Строительство фельдшерско-акушерского пункта в селе Кудряшова Курмангазинского района Атырауской области (без наружных инженерных сетей)

Архитектурно-строительные решения

175.11 - АС

Альбом 2

План раскладки блоков на отм. -1.000

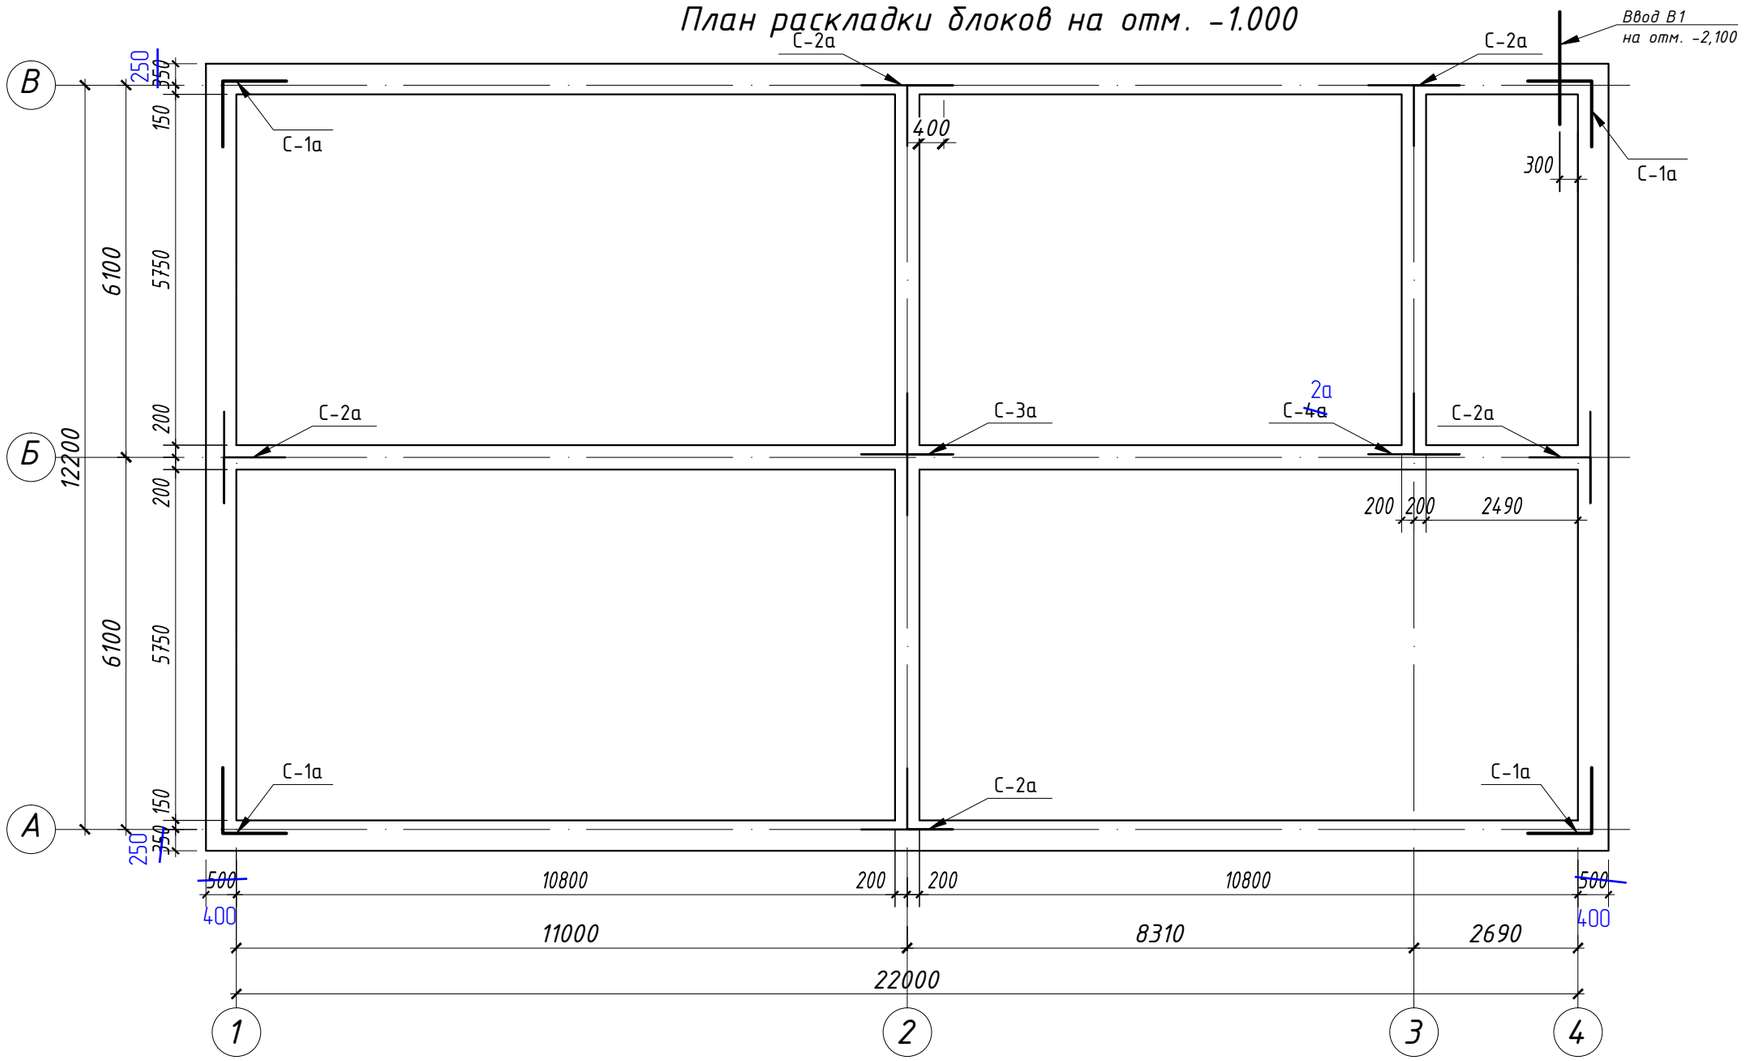
Позиц.	Обозначение	Наименование	Кол.	Масса ед.кг	Примеч.
		Сетки			
С-1а	См. лист АС-6.1	сетка С-1а	4	5,56 ~~6.72~~	
С-2а	_"_	сетка С-2а	~~5~~ 6	~~7.92~~ 8,09	
С-3а	_"_	сетка С-3а	1	11,8 ~~7.92~~	
~~С-4а~~	~~_"_~~	~~сетка С-4а~~	~~1~~	~~7.92~~

Сетки и С-1а,С-2а, С-3а

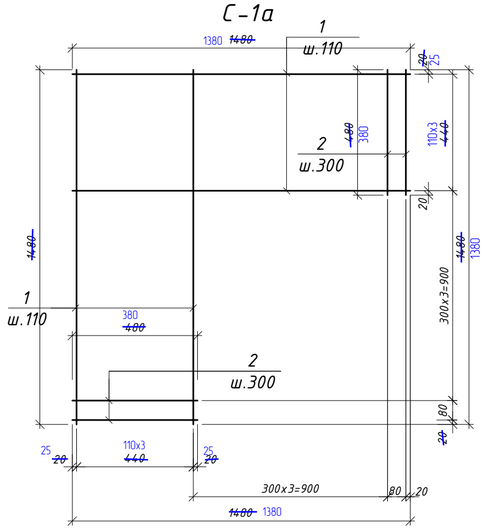
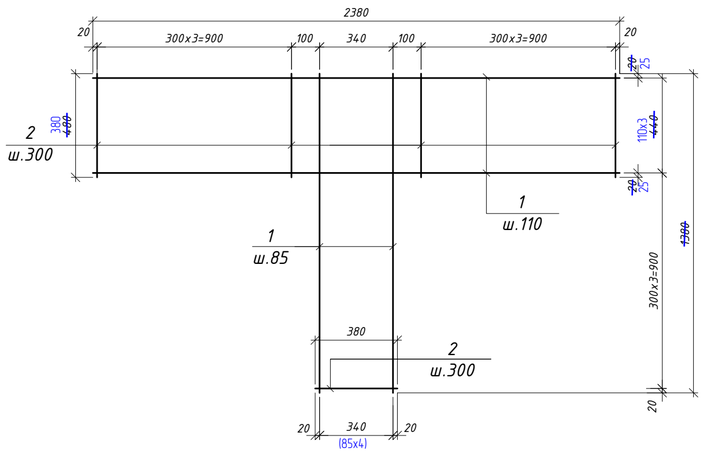
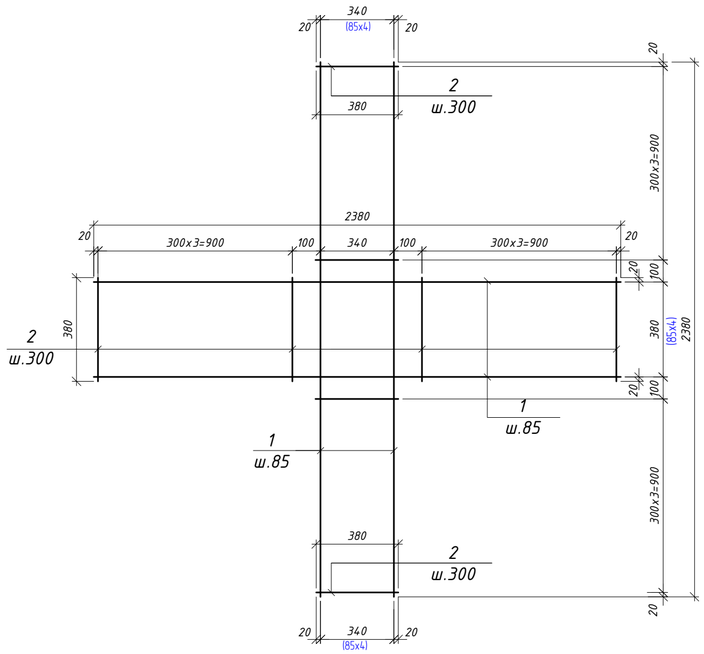
Позиц.	Обозначение	Наименование	Кол.	Масса ед.кг	Примеч.
		Сетка С-1а		5,56 ~~7.37~~	
1	ГОСТ 34028-2016	ф 8А-400 L=м.п	11,04 ~~14.8~~	0.395	4,36 ~~5.85~~
2	ГОСТ 6727-80	ф 8А-400 L=~~400~~ 380	8	0,15 ~~0.19~~	1,20 ~~1.52~~
		Сетка С-2а		8,09 ~~9.39~~	
1	ГОСТ 34028-2016	ф 8А-400 L=м.п	15,92 ~~18.8~~	0.395	6,29 ~~7.43~~
2	ГОСТ 6727-80	ф 8А-400 L=~~м.п~~ 380	12 ~~4.90~~	0,15 ~~0.395~~	1,80 ~~1.96~~
		Сетка С-3а		11.8	
1	ГОСТ 34028-2016	ф 8А-400 L=м.п	23.8	0.395	9.40
2	ГОСТ 6727-80	ф 8А-400 L=~~м.п~~ 380	16 ~~6.08~~	0,15 ~~0.395~~	2.40
		~~Сетка С-4а~~		9.11	
1	~~ГОСТ 34028-2016~~	~~ф 8А-400 L=м.п~~	~~18.5~~	~~0.395~~	~~7.31~~
2	~~ГОСТ 6727-80~~	~~ф 8А-400 L=м.п~~	~~4.56~~	~~0.395~~	~~1.80~~

Кладочный план 1-го этажа на отм. 0,000

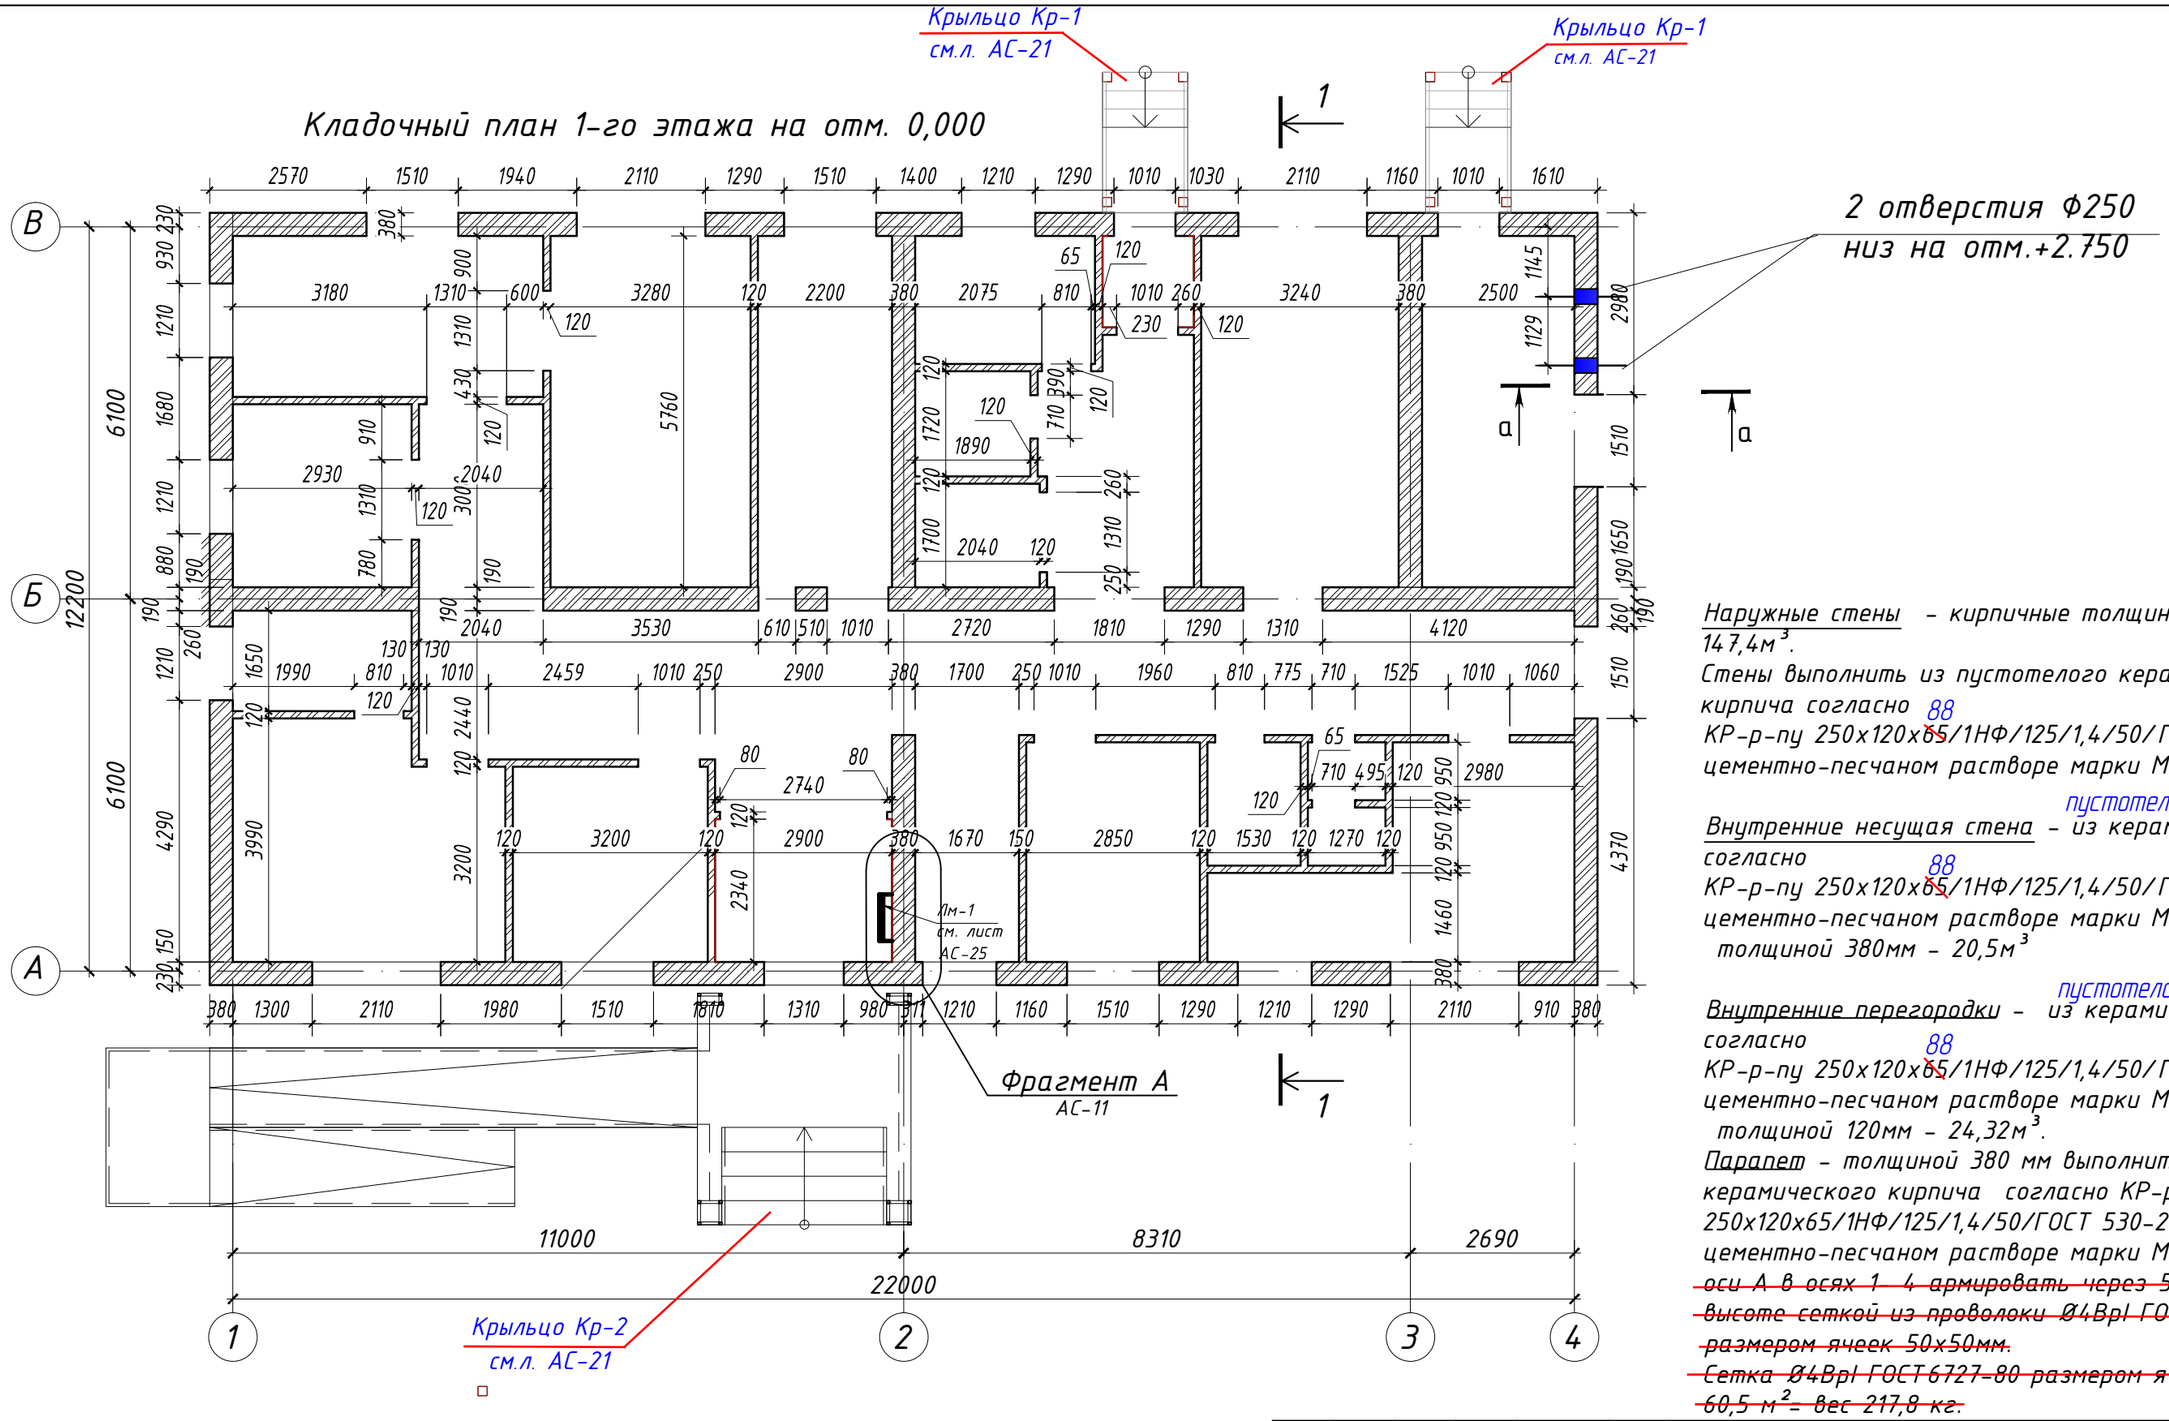
Внутренние несущая стена – из пустотелого керамического кирпича согласно КР-р-пу 250х120х~~65~~88/1НФ/125/1,4/50/ГОСТ 530-2012, на цементно-песчаном растворе марки М100.
толщиной 380мм – 20,5м³

Внутренние перегородки – из пустотелого керамического кирпича согласно КР-р-пу 250х120х~~65~~88/1НФ/125/1,4/50/ГОСТ 530-2012, на цементно-песчаном растворе марки М100.
толщиной 120мм – 24,32м³.

Парапет – толщиной 380 мм выполнить из пустотелого керамического кирпича согласно КР-р-пу 250х120х65/1НФ/125/1,4/50/ГОСТ 530-2012, на цементно-песчаном растворе марки М75. ~~Парапет по оси А в осях 1- 4 армировать через 5 ряда кладки по высоте сеткой из проволоки Ø4ВрI ГОСТ6727-80 размером ячеек 50х50мм.~~
~~Сетка Ø4ВрI ГОСТ6727-80 размером ячеек 50х50мм – 60,5 м² – вес 217,8 кг.~~

План перемычек 1-го этажа на отм. 0,000

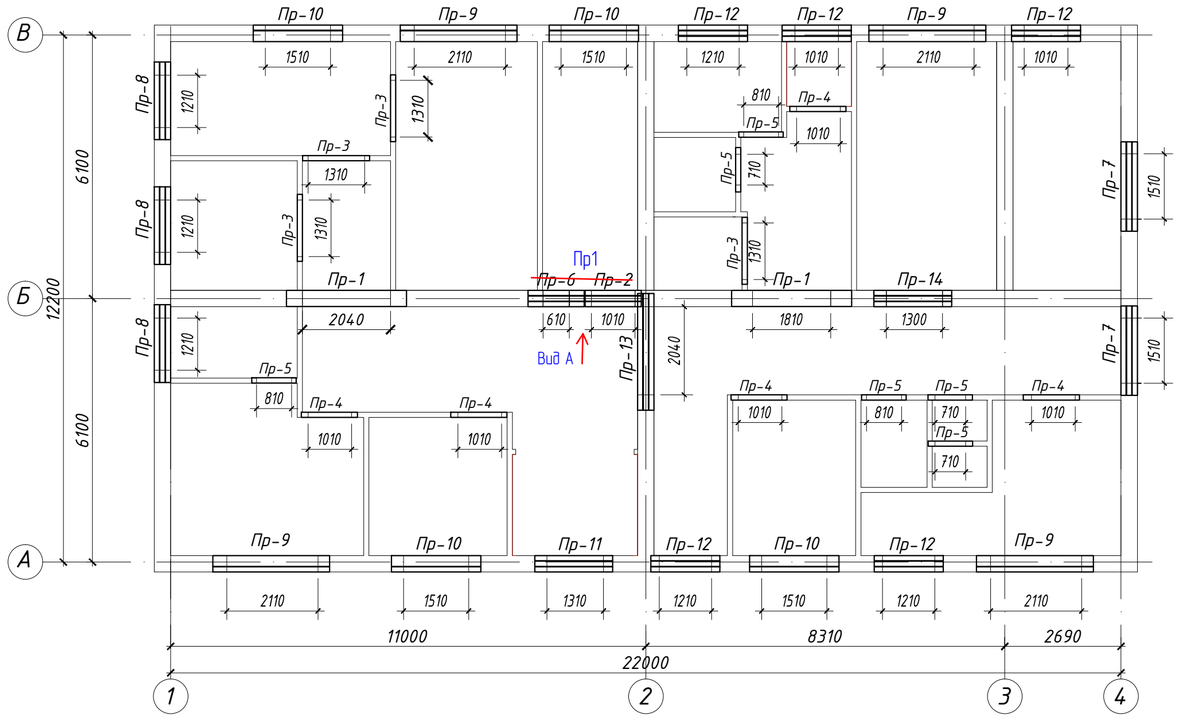
Марка	Эскиз	Марка	Эскиз
ПР-1 ~~2~~ 3шт	3ПП27-71 +2.500	ПР-7 2 шт	3ПБ 21-8 +2.650
~~ПР-2~~ ~~1 шт~~	~~3ПБ 16-37~~ ~~2ПБ 16-2~~ ~~+2.100~~	ПР-8 3 шт	2ПБ 16-2 +2.650
ПР-3 4 шт	2ПБ 16-2 +2.100	ПР-9 4 шт	5ПБ 27-37 2ПБ 25-3 – + +2.650
ПР-4 5 шт	2ПБ 13-1 +2.100	ПР-10 4 шт	5ПБ 21-27 2ПБ 19-3 – + +2.650
ПР-5 6 шт	2ПБ 10-1 +2.100	ПР-11 1 шт	3ПБ 18-37 2ПБ 16-2 – + +2.700
~~ПР-6~~ ~~1 шт~~	~~3ПБ 13-37~~ ~~2ПБ 13-1~~ ~~+2.100~~	ПР-12 5 шт	3ПБ 16-37 2ПБ 16-2 – + +2.650
ПР-13 1 шт	2ПБ 25-3 +3.000	ПР-14 1 шт	3ПБ 18-37 2ПБ 16-2 +2.100

Схема расположения вентканалов

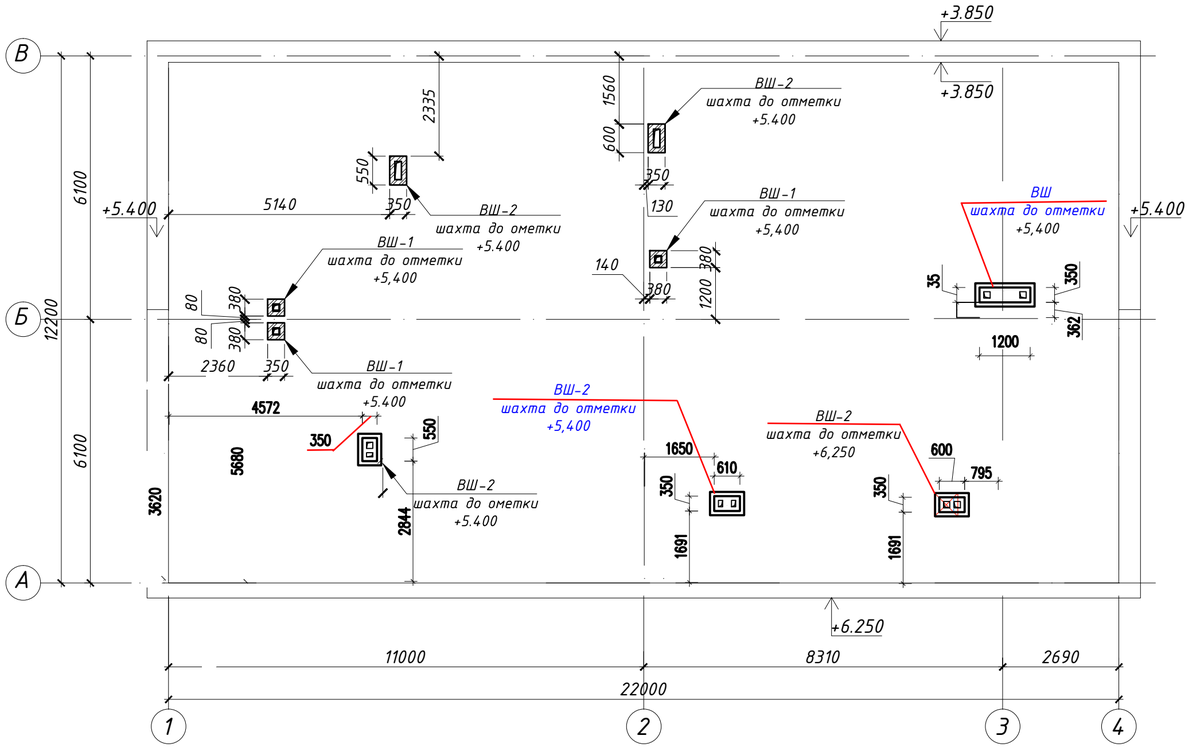
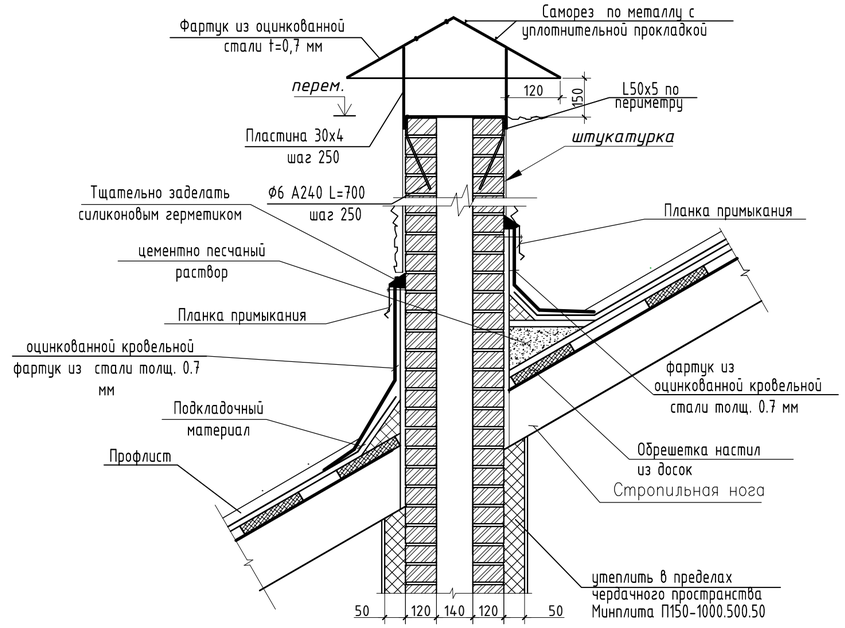
1. Перечень чертежей и общие примечания см. заглавный лист АС-1 и АС-2.
2. Утеплитель П150- ~~1.2~~ м3. 1.86
3. Декоративная штукатурка толщиной 15мм - ~~25.57~~ м2. 39.63

4. Оцинкованный лист толщиной полимерным покрытиям -0,7 мм цвет кровли -~~18.1~~ м2. 28.0
5. Уголок ∠50x5 - ~~9.6~~ м.п. -~~36.2~~ кг. 14.9 м.п. -56.1 кг.

7. Арматуры 6Ф А240 ГОСТ34028-2016 - ~~5~~ кг. 7.7
8. Пластина 30x4 ГОСТ 103-2006, 22м.п. - ~~20,7~~ кг. 32.1
9. Отбортовка оцинкованный с полимерным покрытием лист толщиной шириной 580мм -0,7 мм - ~~18,7~~$м^2$. 20.0
